SERVICE INFO – LuK 0020

Montážní pokyny

Centrální vypínací jednotka 510 0011 11

Výrobci:	Ford, Mazda
Modely:	
Ford:	Courier, Fiesta IV, Ka, Focus, Puma
Mazda:	121 III
Motor:	1.25 16V, 1.3, 1.4, 1.4 16V, 1.6 16V, 1.7 16V, 1.8 16V, 2.0 16V, 1.8D, 1.8Di
Objednací č.:	
starý:	510 0011 10 (kov)
nový:	510 0011 11 (plast)

Obrázek 2: Pokud je průměr menší než 21 mm, musí se vyvrtat na min. 21 mm, max. 24 mm

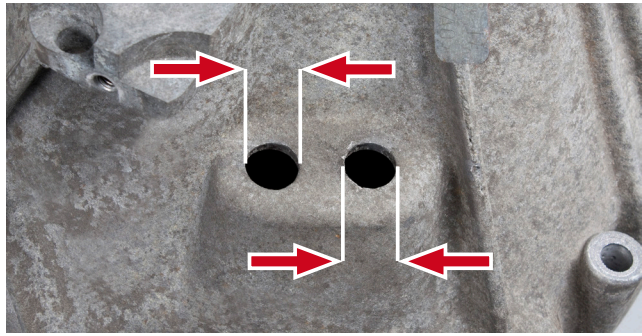
V rámci neustálého vývoje našich produktů byla změněna konstrukce centrální vypínací jednotky s objednacím číslem 510 0011 10 z kovového tělesa na plastové těleso.

Objednací číslo pro nové provedení bylo změněno na 510 0011 11 a pro snadnější identifikaci je uvedeno i na vlastním tělese jednotky.

U některých převodovek výrobce Ford se však může stát, že přípojky centrální vypínací jednotky neprojdou otvory ve skříní převodovky. V tomto případě je nutné tyto otvory vyvrtat stupňovitým nebo vystružovacím vrtákem.

Protože není možná přesná identifikace příslušných vozidel, musí se při opravě překontrolovat průměr příslušného otvoru (obrázek 2).

Pokud je průměr otvoru menší než 21 mm, musí se vyvrtat na 21 mm až maximálně 24 mm.

Obrázek 4: Přezkoušení průměru

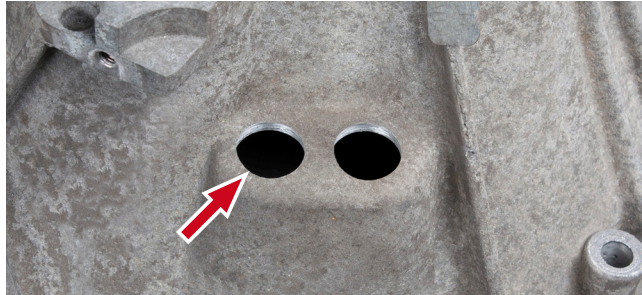
Demontovat starou centrální vypínací jednotku (kovové provedení) a změřit průměr otvoru. Pokud je změřený průměr menší než 21 mm, musí se vyvrtat oba otvory.

Obrázek 5: Vyvrtání otvoru

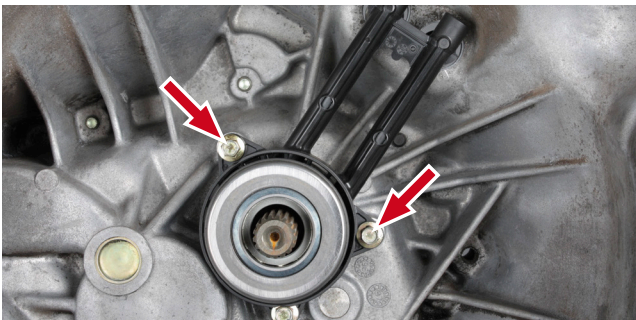
Pomocí stupňovitého nebo vystružovacího vrtáku vyvrtat oba otvory na průměr minimálně 21 mm a maximálně 24 mm. Potom otvory z vnitřní i vnější strany odhrotovat a pečlivě vyčistit skříň převodovky.
